Eru Vestfirðir fyrir alla?

Skýrsla um aðgengismál útgefin af Svæðisskrifstofu um málefni fatlaðra Vestfirðum

Kafli 1 úr skýrslunni **Eru Vestfirðir fyrir alla?** sem gefin er út af Svæðisskrifstofu um málefni fatlaðra Vestfirðum um aðgengismál.

Hólakaup verslun, Reykhólum

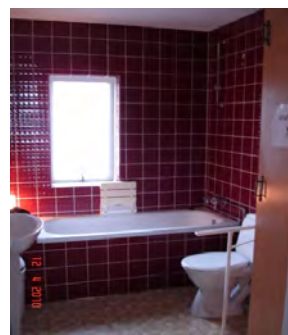
Vantar lýsingu við inngang. Skábraut er inni í versluninni vegna hæðarmunar á gólfi. Breið hurð inn á salerni en allt mjög þröngt þar inni.

Atriði sem þarf að laga með tilliti til aðgengis fyrir fatlaða:		
Atriði	Athugasemd	Opinber viðmið
Yfirborð bílastæðis	Möl. Pallur fyrir framan verslun. Vantar skábraut af bílplani og upp á pall.	Yfirborð ætti að vera sem sléttast, bundið slitlag æskilegt. Hæð á gangstéttarbrún miðað við götu má ekki fara yfir 2 cm.
Bílastæði fyrir fatlaða	Ekkert.	A.m.k. eitt bílastæði 3,80 – 4 m á breidd, ætlað fötluðum. Fjarlægð helst undir 10 m frá inngangi, mest 30 m. Skilti upp við bílastæði og merking á fleti stæðis.
Þröskuldar	Þröskuldur er hærrí en 2 cm við innganginn í verslunina. Vantar skábraut.	Forðast þröskulda en ef þeir eru, þá eiga þeir að vera ávalir og ekki yfir 2 cm á hæð.
Hurðaopnun	Handvirk.	Rafknúinn opnunarbúnaður æskilegur.
Salerni	Þröngt, engir armar, vaskur, sápa og þurrkur frekar hátt uppi.	Miðað er við að það séu armar sitt hvoru megin við salerni, vaskur og spegill í réttri hæð fyrir sitjandi.

Verzlunin Monro Ísafirði

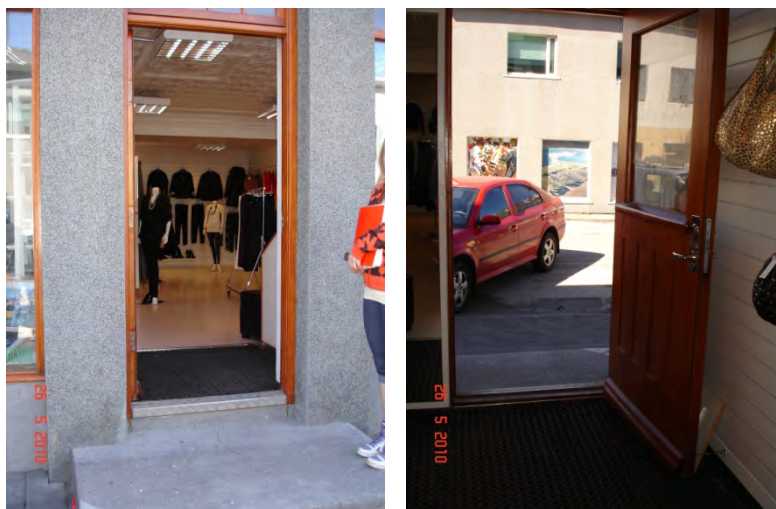
Vel merkt. Vantar skábraut af götu og upp á gangstétt. Vantar skábraut upp tröppur og yfir þröskuld inn í verslun. Engir þröskuldar inni

Atriði sem þarf að laga með tilliti til aðgengis fyrir fatlaða:		
Atriði	Athugasemd	Opinber viðmið
Bílastæði fyrir fatlaða	Ekkert.	A.m.k. eitt bílastæði 3,80 – 4 m á breidd, ætlað fötluðum. Fjarlægð helst undir 10 m frá inngangi, mest 30 m. Skilti upp við bílastæði og merking á fleti stæðis.
Tröppur	Tröppur. Vantar skábraut.	Handrið þarf að vera beggja vegna og ná upp fyrir efstu tröppu og niður fyrir neðstu. Skábraut samhliða tröppum.
Þröskuldar	Þröskuldur er hærri en 2 cm við inngang.	Forðast þröskulda en ef þeir eru, þá eiga þeir að vera ávalir og ekki yfir 2 cm á hæð.
Hurðaopnun	Handvirk án pumpu.	Rafknúinn opnunarbúnaður æskilegur. Umferðarmál dyra á að vera yfir 90 cm.
